島根原子力発電所第2号機 審査資料	
資料番号	NS2-本-005-07
提出年月日	2022年8月4日

島根原子力発電所第2号機 工事計画審査資料
計測制御系統施設のうち原子炉非常停止信号

6. 原子炉非常停止信号
常設

注記* : 記載の適正化を行う。既工事計画書には「第 1 図 中性子束高一自動可変設定（熱流束相当）のスクラム設定値」と記載

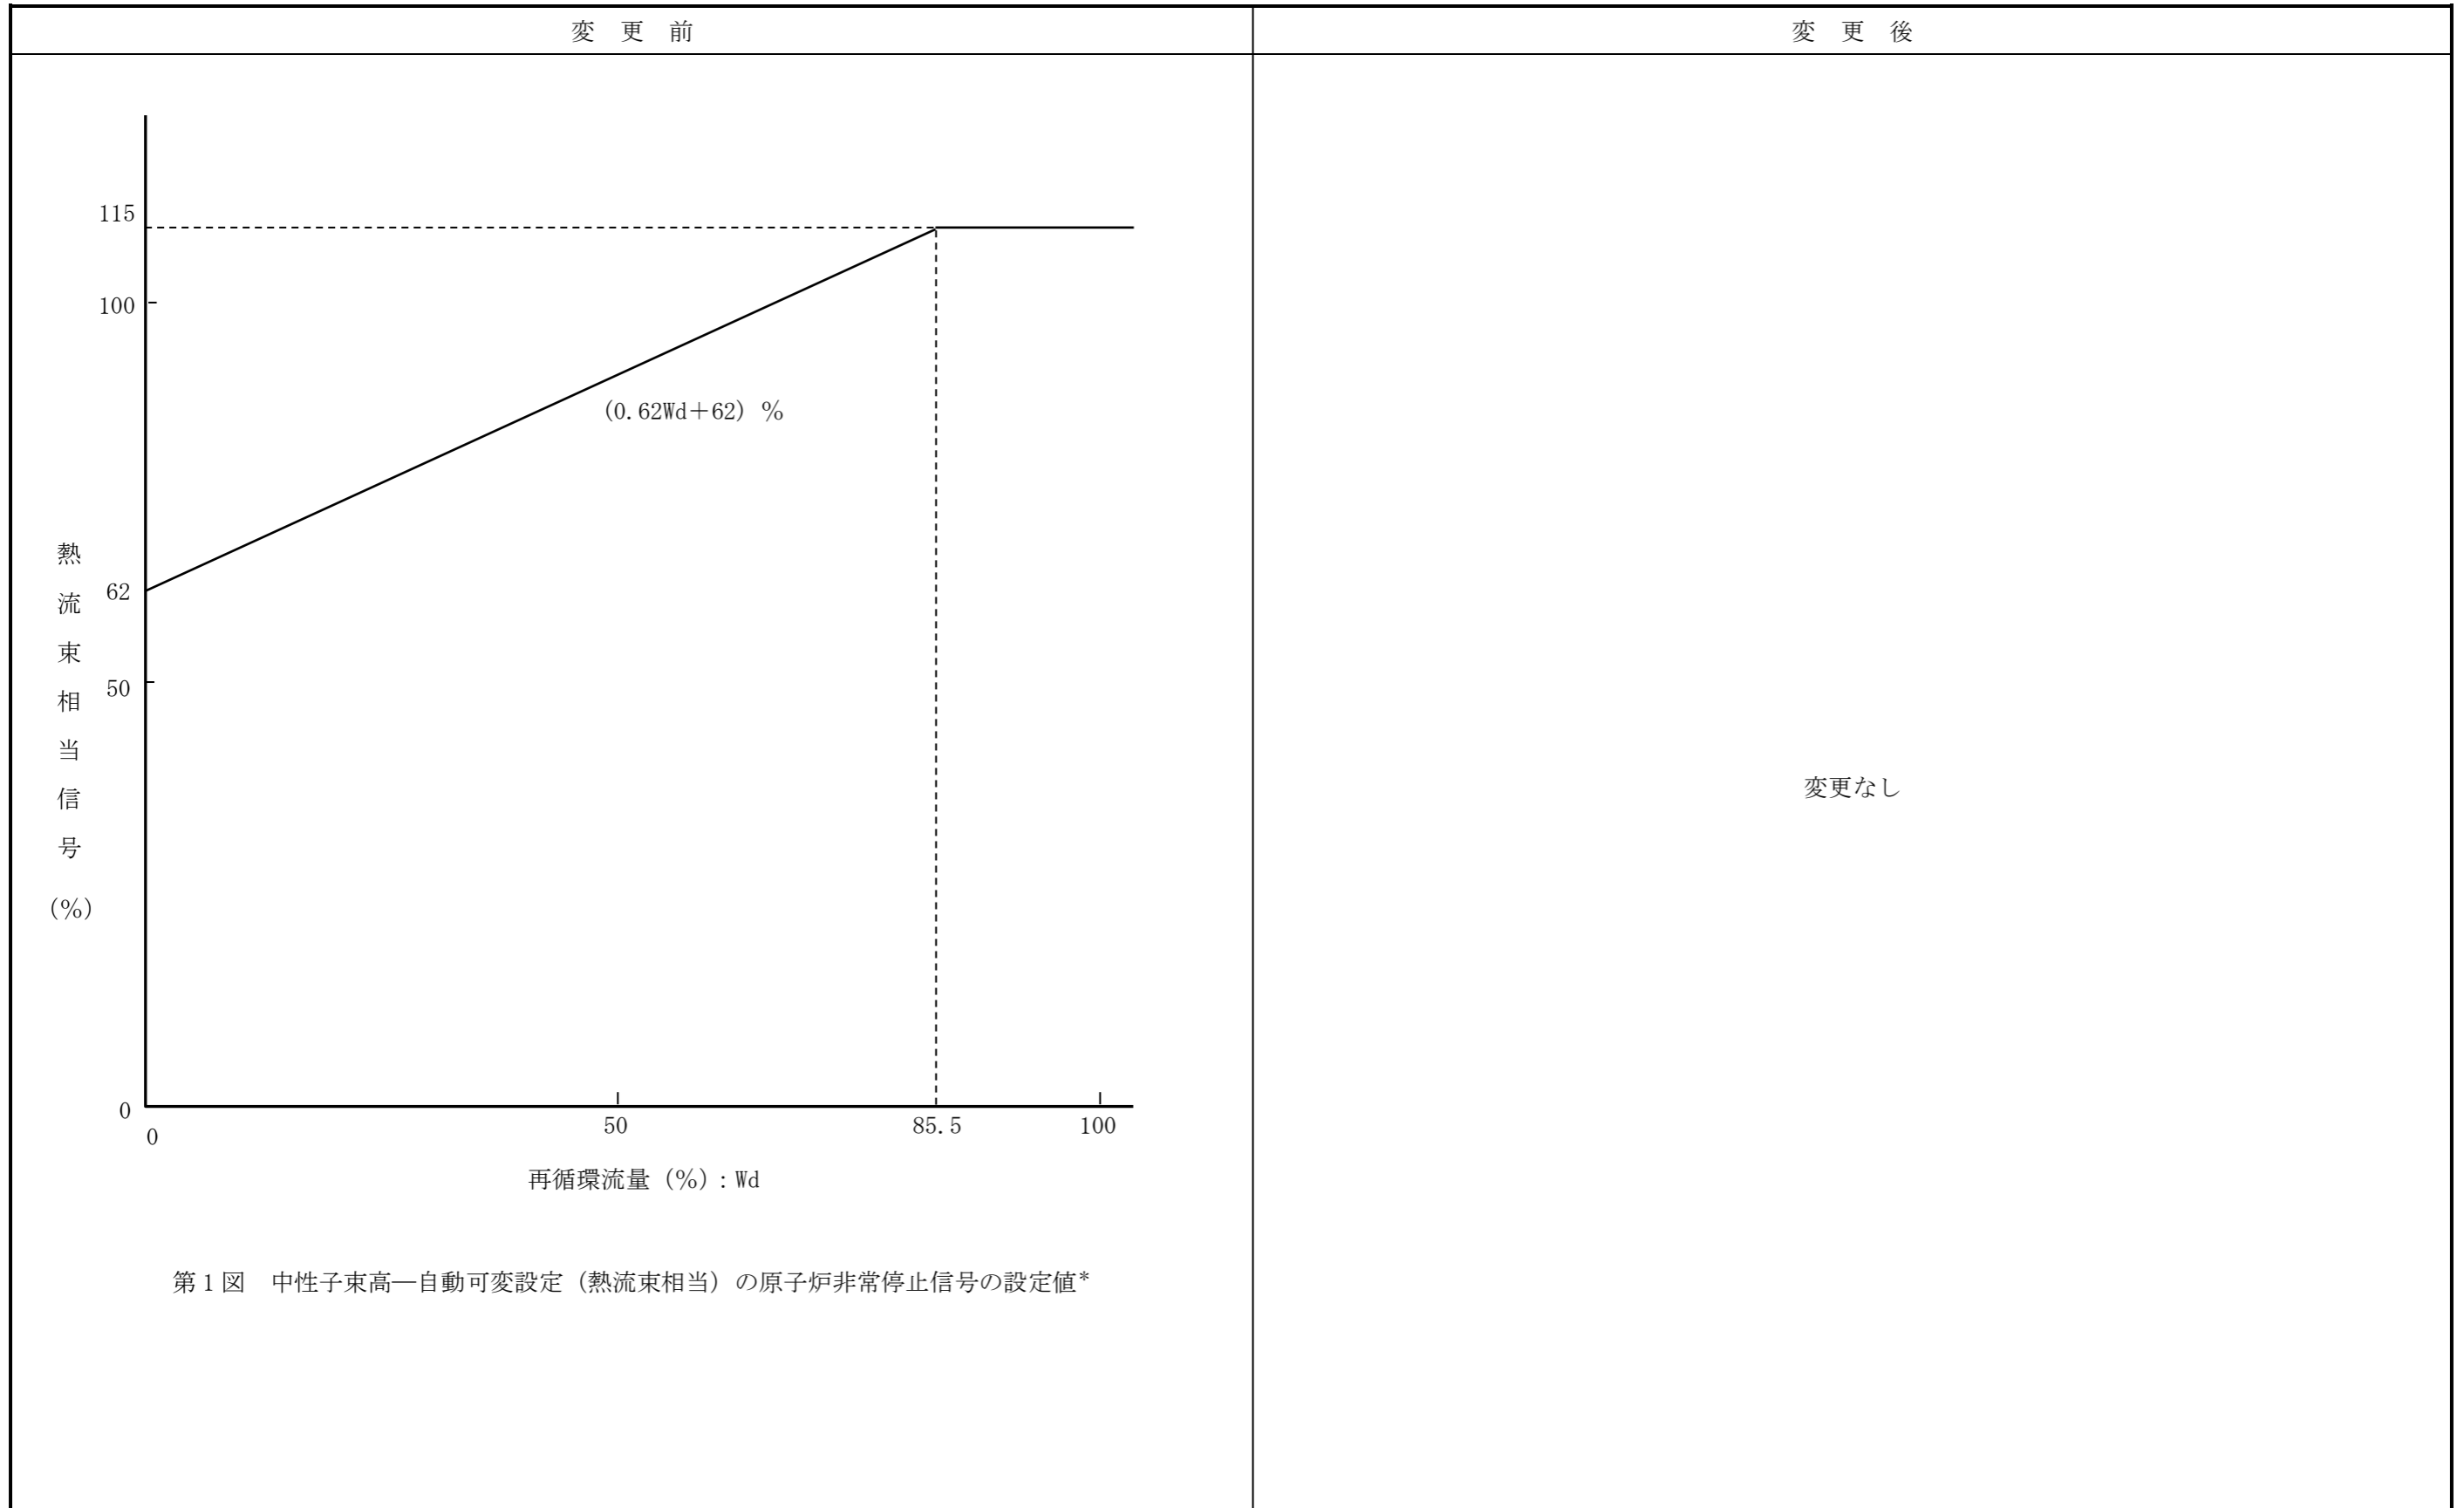
*21：原子炉非常停止信号の設定値と再循環流量との関係を第1図に示す。
